**T.C. ÇEVRE VE
ŞEHİRCİLİK BAKANLIĞI**
MEKANSAL PLANLAMA GENEL MÜDÜRLÜĞÜ

**ORDU-TRABZON-RİZE-GİRESUN-GÜMÜŞHANE-
ARTVİN PLANLAMA ALT BÖLGESİ
1/100.000 ÖLÇEKLİ ÇEVRE DÜZENİ PLANI
PLAN DEĞİŞİKLİĞİ GEREKÇE RAPORU**

Şekil 3: Plan değişikliği sonrası

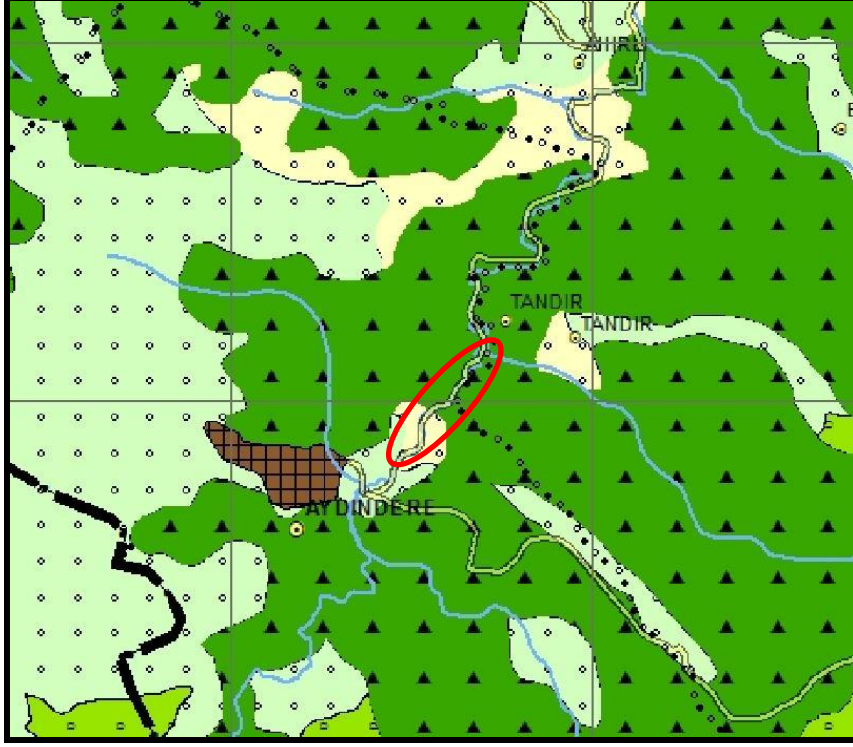
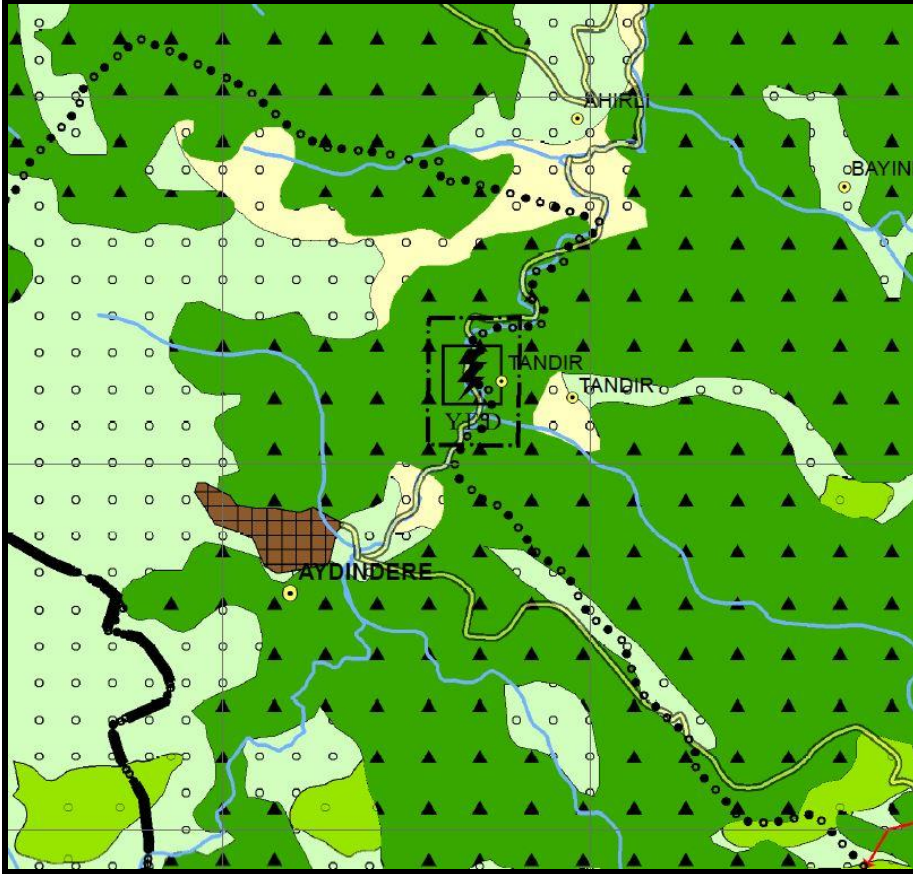
Plan değişikliğine konu alan; Ordu-Trabzon-Rize-Giresun-Gümüşhane-Artvin Planlama Bölgesi 1/100.000 Ölçekli Çevre Düzeni Planı'nda G-40 Numaralı Plan Paftasında yaklaşık olarak "Orman Alanı" ve "Tarım Arazisi" olarak tanımlanan alanda yer almaktadır.

Yönetmeliğine tabi olmayan veya "ÇED Gerekli Değildir Kararı" alınmış olan HES projelerine ilişkin alt ölçekli planlar, Devlet Su İşleri Genel Müdürlüğü ve ilgili diğer kurum ve kuruluşların uygun görüşü alınmasını takiben bu çevre düzeni planında değişikliğe gerek kalmaksızın ilgili idaresince onaylanabilir." hükmü doğrultusunda incelenmiş olup anılan plan hükmü ve ekte yer alan Tarım ve Orman Bakanlığı, DSİ Hidroelektrik Enerji Dairesi Başkanlığı'nın 31.07.2019 tarihli ve 488662 sayılı görüş yazısı çerçevesinde Kızilev Regülatörü ve HES projesi ÇDP'nin G-40 numaralı plan paftasında sembol olarak gösterilmiştir.
